三菱電機三相モータ セールスとサービス

No. 404

三相モータ 新規仕込生産化及び仕様変更のお知らせ

表 1.仕様変更内容

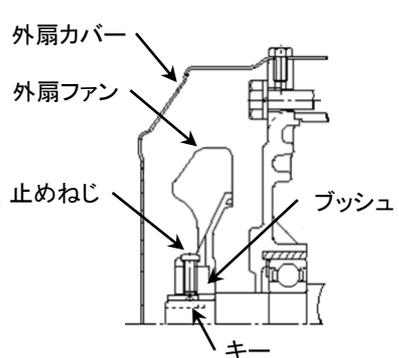
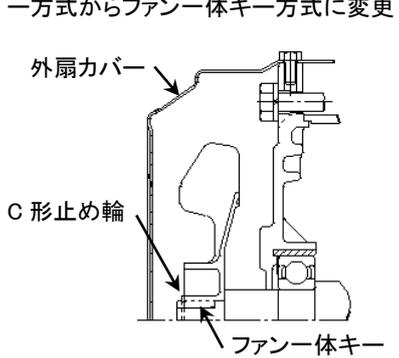
No.	項目	変更前	変更後	備考				
1	外扇カバー 外扇ファン		<ul style="list-style-type: none"> 外扇カバー形状変更 外扇ファン形状変更及びブッシュ・キー方式からファン一体キー方式に変更 	部品手配時は製造番号も併せてご連絡下さい。 (従来外扇ファンとの取付互換性はありません)				
2	名板印字内容	 <p>MADE IN JAPAN</p>	 <p>MADE IN THAILAND</p>	名板の原産国表記を変更します。				
3	梱装箱仕様	 <p>MADE IN JAPAN</p>	 <p>MADE IN THAILAND</p>	梱装箱の印字レイアウト、色合い、原産国表記、梱包ラベルの表記を変更します。				
4	梱装箱サイズ(概略) (単位: mm)	L	W	H	L	W	H	-
		460	370	250	410	330	280
